# SERRES-OMBRIERES PHOTOVOLTAÏQUES PLANTATION MELISSA

**RAPPORT GEISER N°EA202791 INDICE 1**

## **MEMOIRE DE REPONSE**

### DOSSIER DE DÉCLARATION AU TITRE DE LA LOI SUR L'EAU

Figure 5 : Délimitation des bassins versants à l'état aménagé

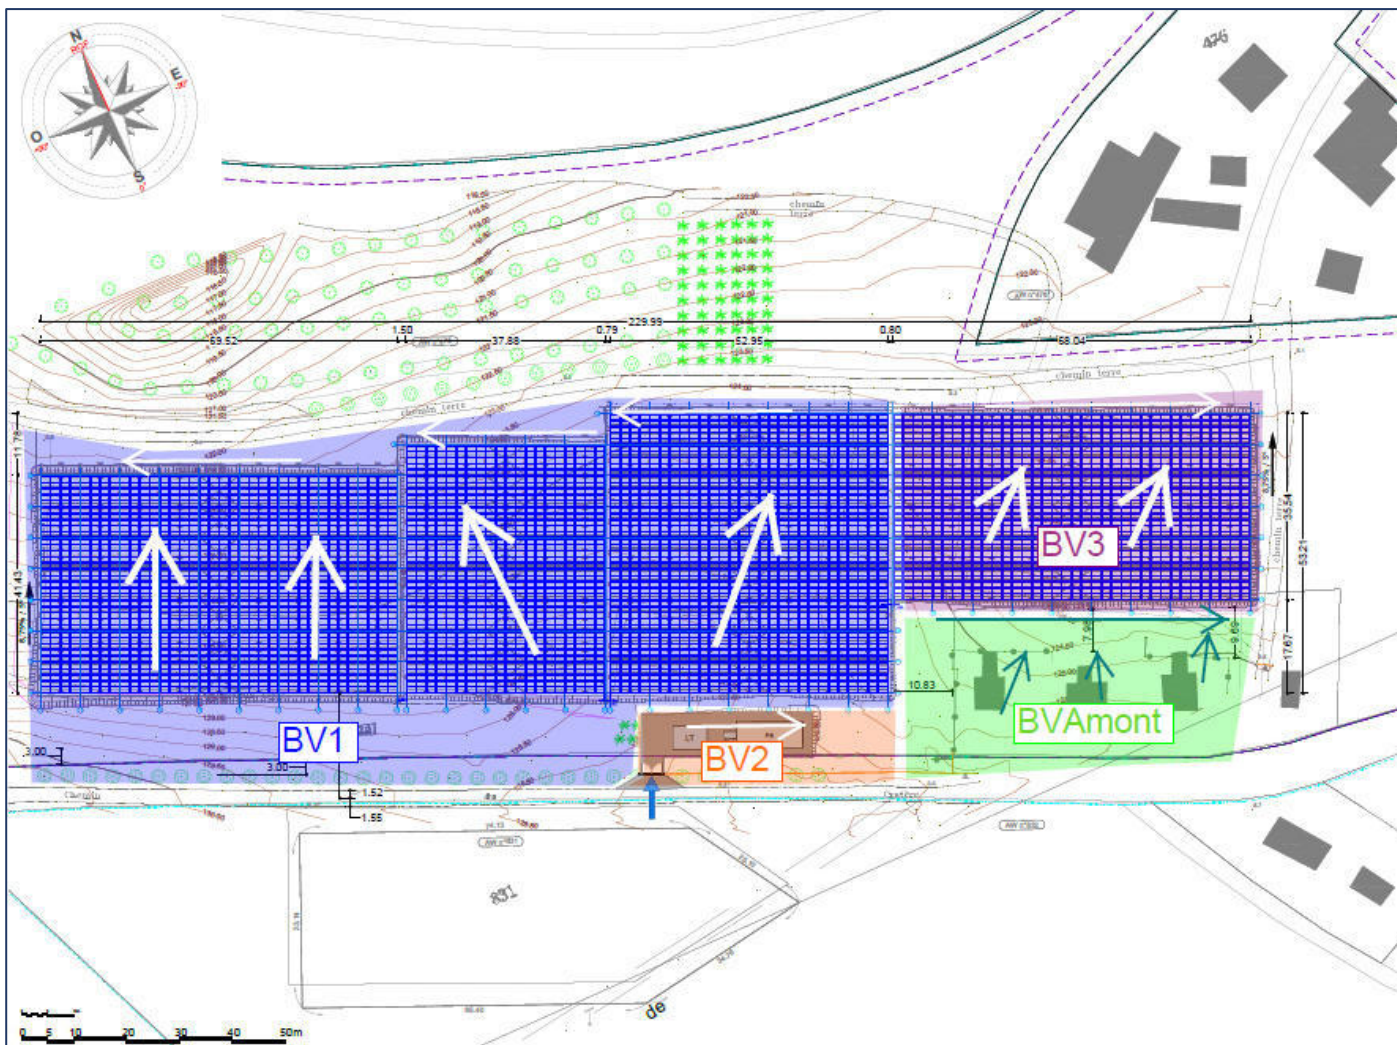
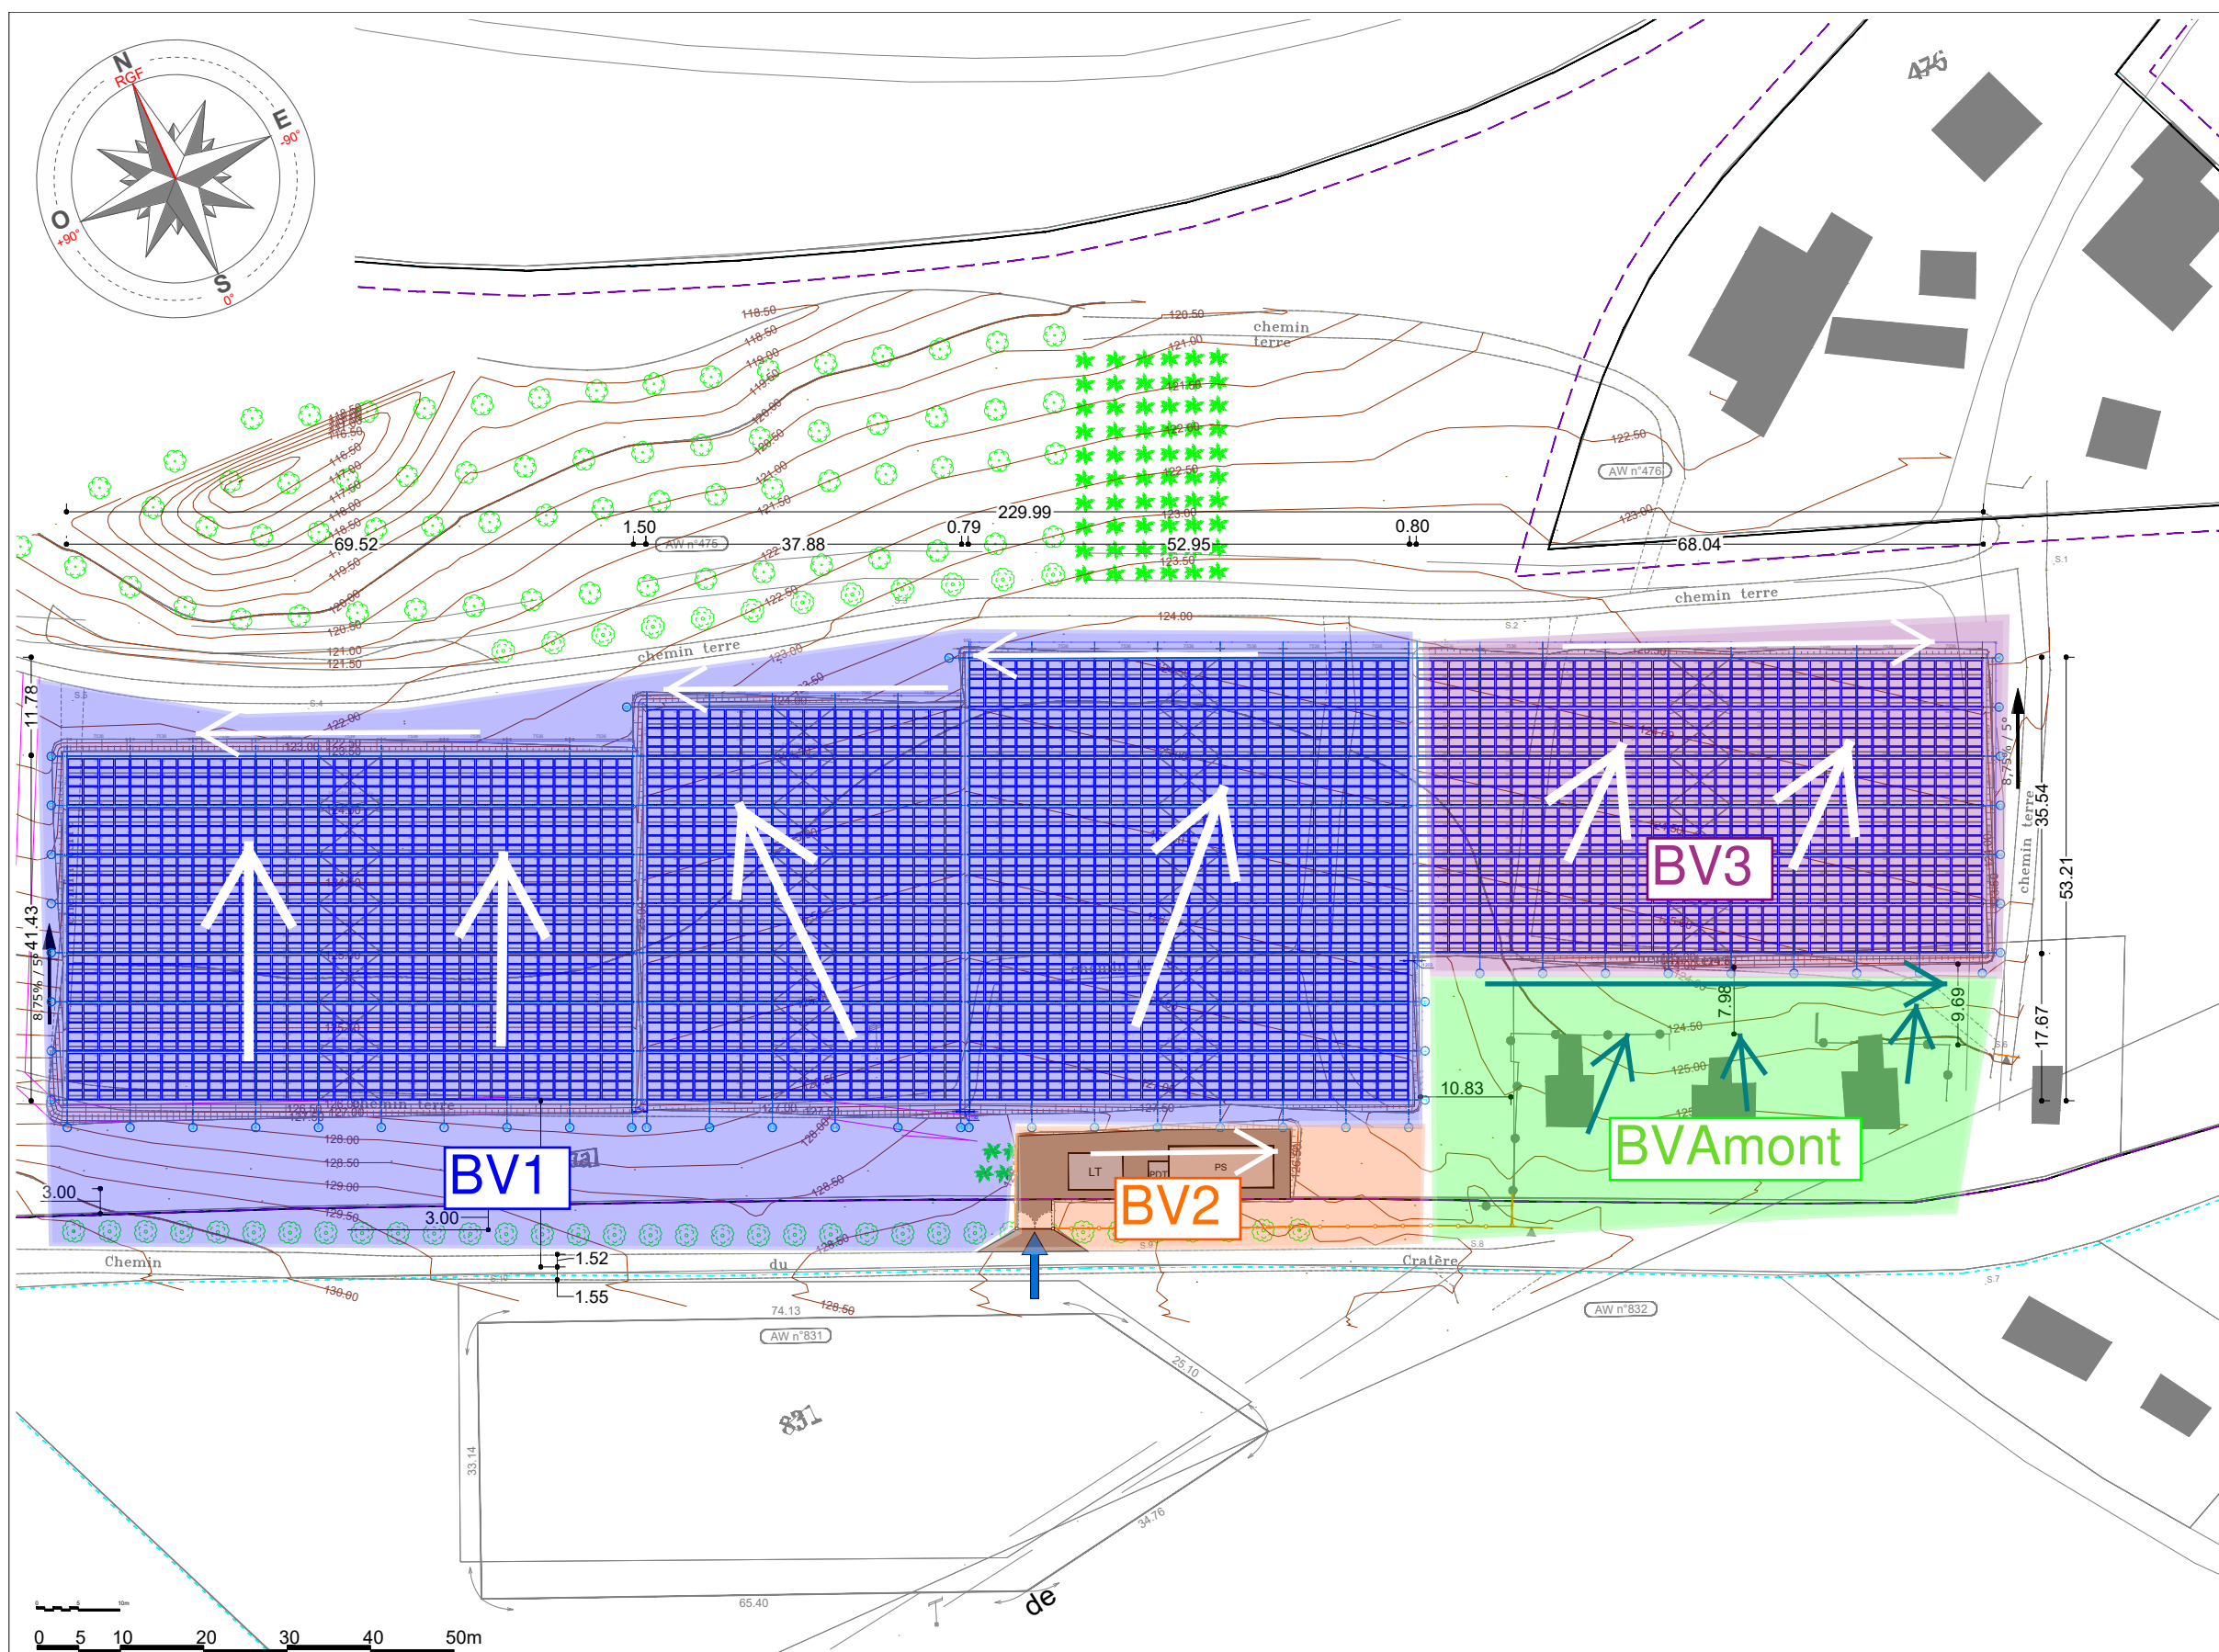
Les chemins hydrauliques des bassins aménagés méritent d'être précisés sur plan.

A l'état aménagé, et compte tenu des éléments dont nous disposons, on peut subdiviser l'opération en 4 sous bassins versants comme suit.

Vous trouverez en annexe 4, les délimitations des bassins versants à l'état aménagé (incluant les fils d'eau).

Figure 6 : Schéma type de la gestion à l'exutoire du BV1 à l'Ouest

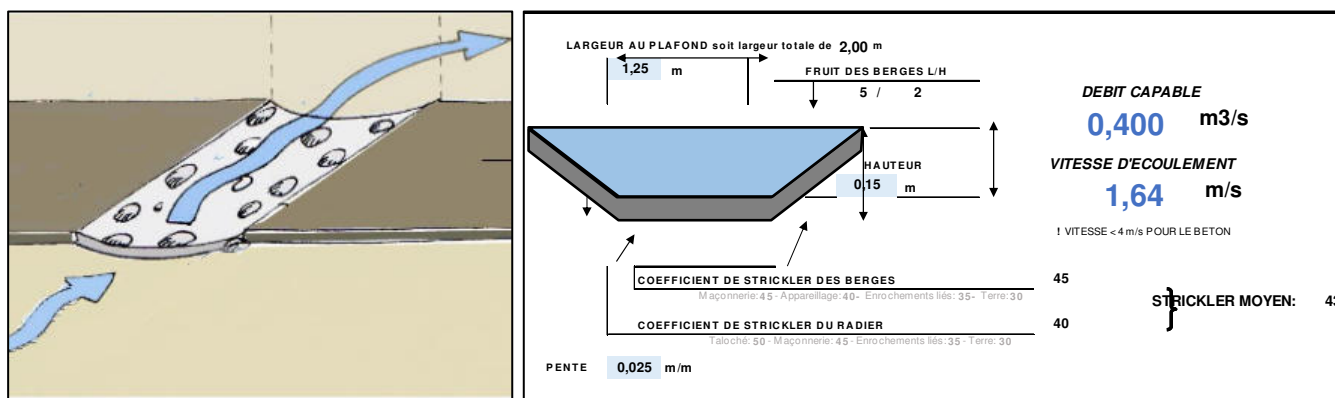
Dans le respect de la doctrine en vigueur pour dimensionner les volumes de rétention, l'étude prend pour débits de fuite, les débits de retour 2 ans à l'état initial. Le dossier dimensionne, sauf erreur, ces régulations par l'application de la formule de Manning-Strickler. Cette formule ne semble pas appropriée et une justification par calcul d'ajutage avec une description des dispositifs proposés est attendu.

En sortie de la noue de rétention, le débit de fuite sera dirigé vers un système d'ajutage circulaire de 271 mm de diamètre (166 l/s) avant de se rejeter dans la dépression topographique existante en traversée du chemin d'exploitation qui dirige les eaux de ruissellement actuellement vers le thalweg existant dirigeant les eaux vers la Ravine des Marsouins. Cet ouvrage en traversé du chemin sera réhabilité et réaménagé par l'intermédiaire d'un radier/passage à gué permettant la circulation des engins agricoles.
